**Direction régionale de
l'environnement,
de l'aménagement et du logement**

RAPPORT DE L'INSPECTION DES INSTALLATIONS CLASSÉES
Autorisation environnementale unique
Phase de décision

Société : EPC COLIBRI
Commune : SEGRE-EN-ANJOU BLEU
N° S3IC : 0006306601

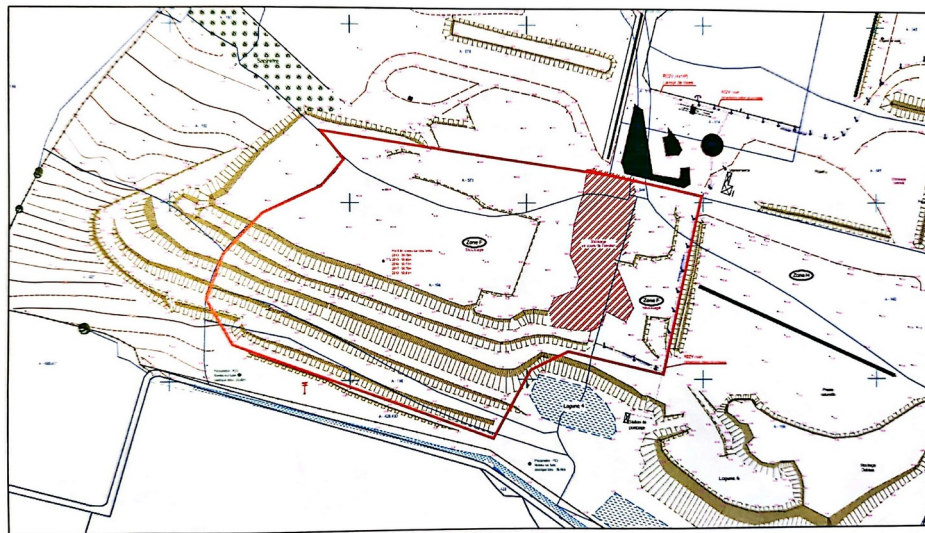
Au cours de ses vacations, le CE a reçu la visite d'un riverain s'inquiétant de l'impact visuel de la rehausse.

- Concernant l'impact visuel, la topographie naturelle du site présente un dénivelé marqué du Nord-Est vers le Sud-Ouest représentant environ 20 m. La hauteur de stockage de déchets a été définie afin de s'intégrer dans cette topographie actuelle et de ses abords. La hauteur a également été déterminée en fonction d'études techniques notamment liées à la stabilité du dôme final (cf. étude de stabilité en annexe du dossier - pièce VI). L'impact visuel lié à la rehausse du casier est traité au paragraphe « 2.5.1 Effet sur le Paysage et la topographie » de l'étude d'impact (pièce IV du dossier). Le site est actuellement peu visible depuis les alentours compte tenu de la topographie naturelle du lieu d'implantation et des écrans boisés en place. La rehausse sera visible depuis la D180 au sud du site. Des photomontages ont été réalisés afin de comparer le rendu visuel entre l'existant et le projet futur.
